INFORME TÉCNICO DARH N° 211

MODIFICACIÓN CANAL POBLACIÓN TRAMO 2, ZONA SUR

SERVIU Región del Libertador General Bernardo O'Higgins

Expediente VP-0601-2374

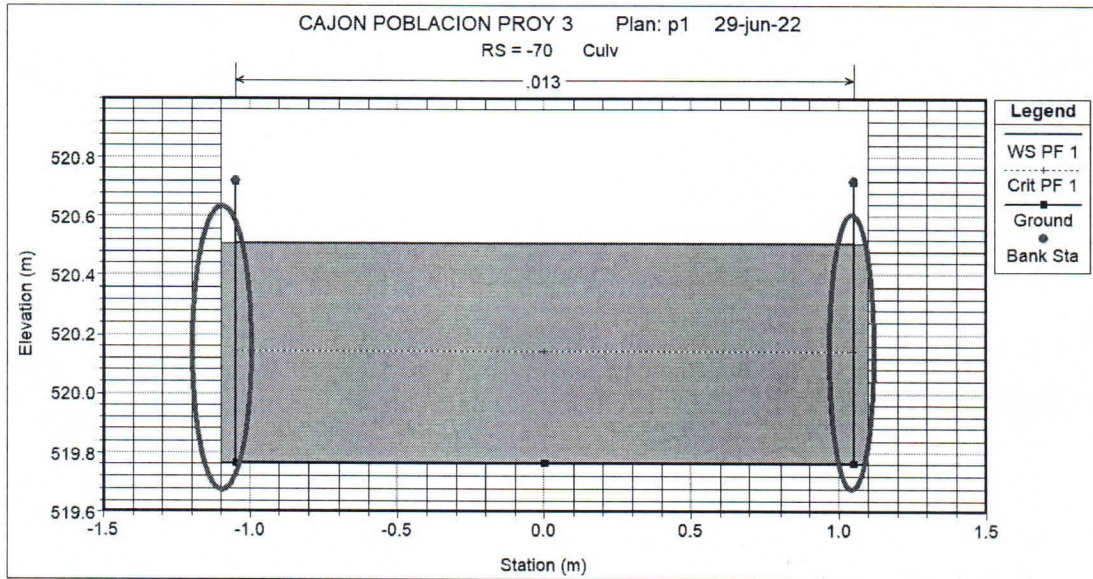
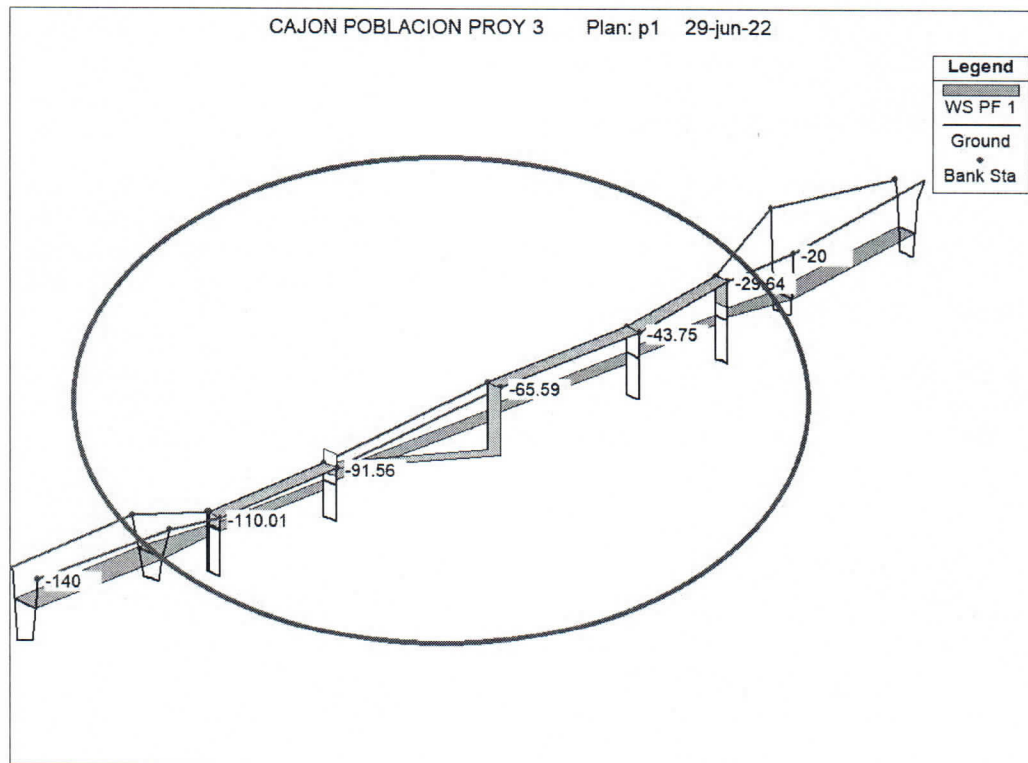
Obs.12 . De acuerdo a lo señalado por el Titular en el numeral 3.1.1, la situación proyectada consistiría en un cajón simple, entre los km 44.08 y 65.59, seguido de un canal abierto de hormigón hasta el km 91.56. El tramo proyectado se encontraría antecedido por una alcantarilla existente entre los km 29.64 y 44.08 y precedido por otra alcantarilla existente, entre los km 91.56 y 110.01.

De los archivos de modelación, se observa que esta situación habría sido mal ingresada, como se puede advertir en la siguiente imagen, por lo que se solicita corregir el modelo, ingresando correctamente la situación proyectada.

Asimismo, se puede observar en la figura 3D del modelo, que la situación proyectada no fue ingresada correctamente.

Profile Output Table - Standard Table 1

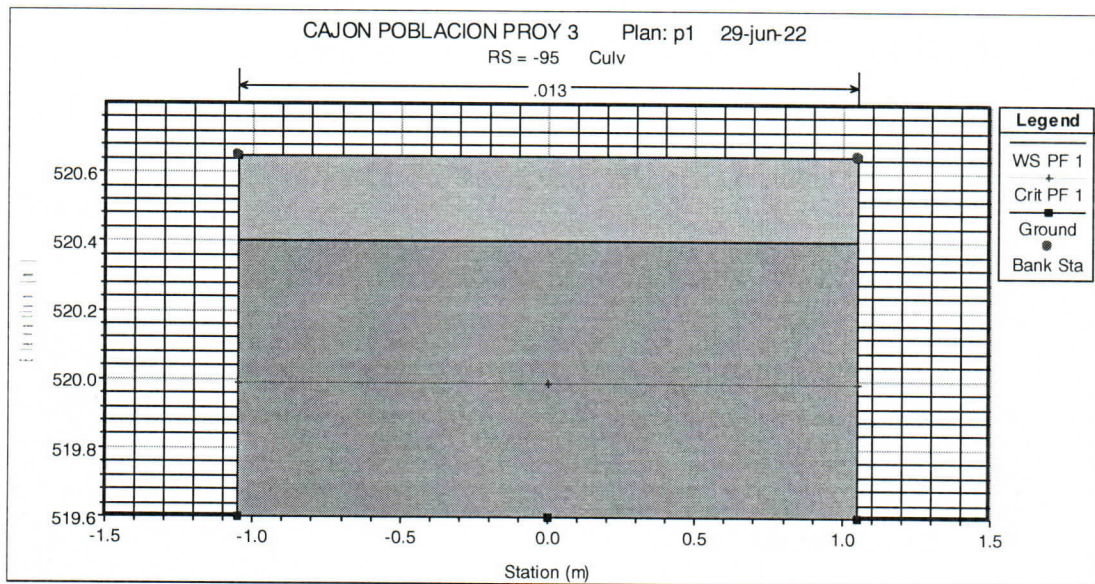
En tabla de resultados se puede observar que el tramo de canal de hormigón armado proyectado, se habría ingresado al programa como una alcantarilla, lo que es incorrecto.
